諏訪市文化センター大規模改修

基本設計業務完了に伴う 市民向け報告会

令和6年4月21日 於：諏訪市文化センター 第2集会室

緞帳について

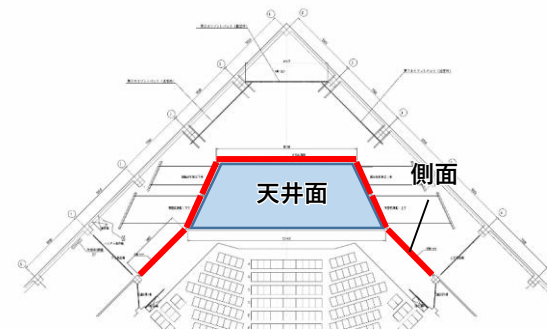
現在の緞帳は市民に親しみのある貴重な財産であると認識していますが、文化センター開館当初に設置され、60年以上が経過しており、劣化が進んでいる状態にあります。これまでいただいた利用者や市民のみなさんからの意見を参考に、現在の緞帳を引き続き使用する方法については、改めて吊物業者および緞帳業者と協議を重ねてまいりました。

- 現在の緞帳は、緞帳を支えるフレームや裏地、チチ紐などの劣化が激しく、更新が必要である。
- 上記の更新により緞帳を吊るための補強方法はあるが、緞帳の耐久年数（50年）を超過している状況は変わらず、安全性は担保できない。
- 緞帳の生地自体の劣化も著しく、搬入出時やクリーニングおよび防災加工を施した際にさらなるダメージが予想され、現状の形や見た目に戻らない可能性が非常に高いため、業者としても保証できない。

以上のことから、現在の緞帳を使用することは難しいものと判断し、断腸の思いのもと、基本設計においてはオペラカーテンを設置することとしました。

ただし、取り外した緞帳の保存・活用については、別途経費が必要となりますが、貴重な財産として継承できるように、引き続き検討を重ねてまいります。
